改善箇所説明図

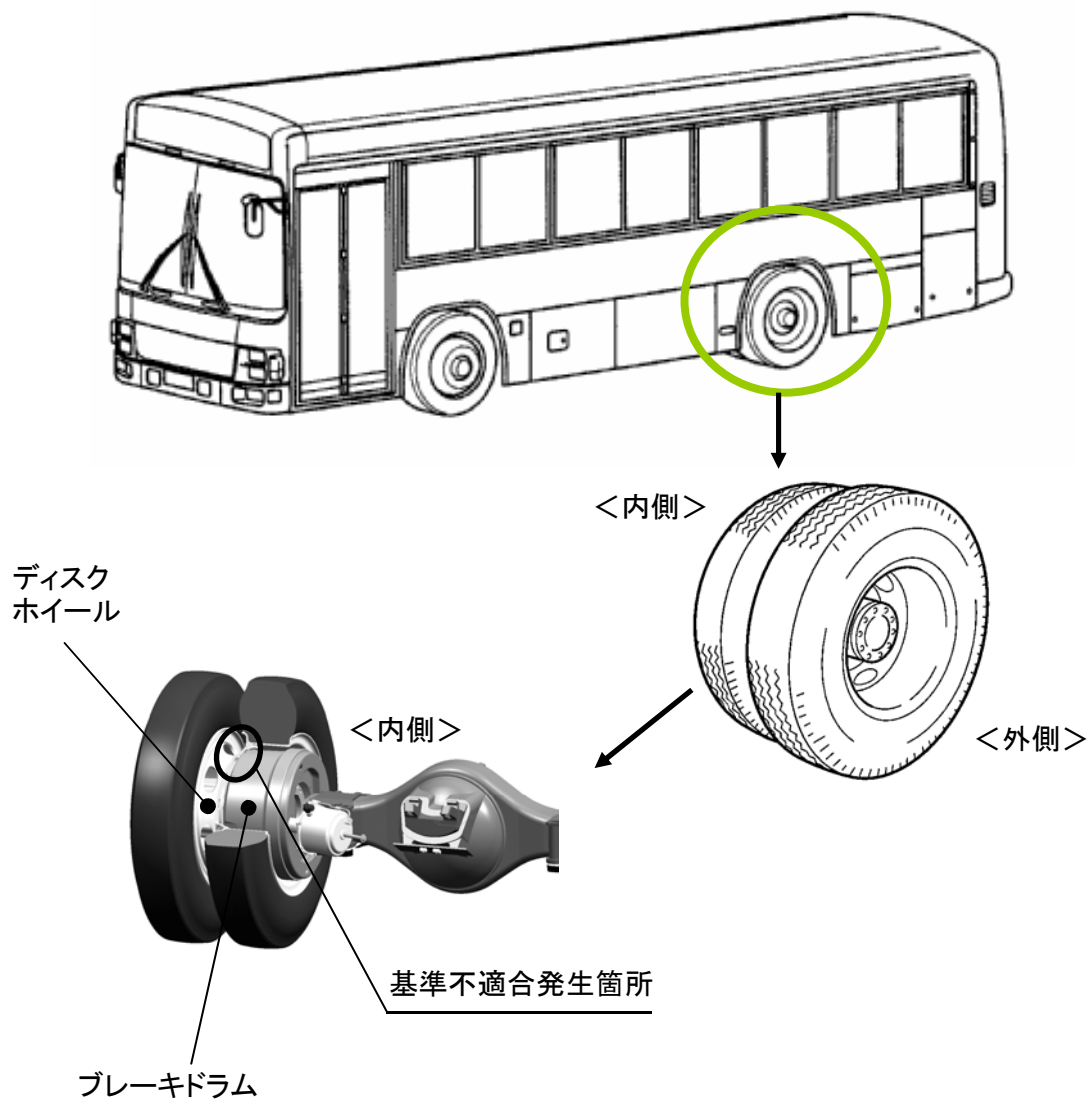
チューブ付きタイヤ用ディスクホイールとブレーキドラムの組合せが不適切なため、ディスクホイールとブレーキドラムが干渉しているものがある。そのため、ディスクホイールが変形した状態となっており、そのままの状態で使用を続けるとホイールナットが緩むおそれがある。

改善の内容: 全使用者にチューブ付きタイヤを使用しない様に説明し、取扱説明書に訂正シールを貼付する。また全車両、コーションラベルを運転席横配電箱に貼付する。
なお、チューブ付きタイヤを使用している場合にはチューブレスタイヤに交換する。

識別: 運転席横配電箱に白色ペイントを塗布する。
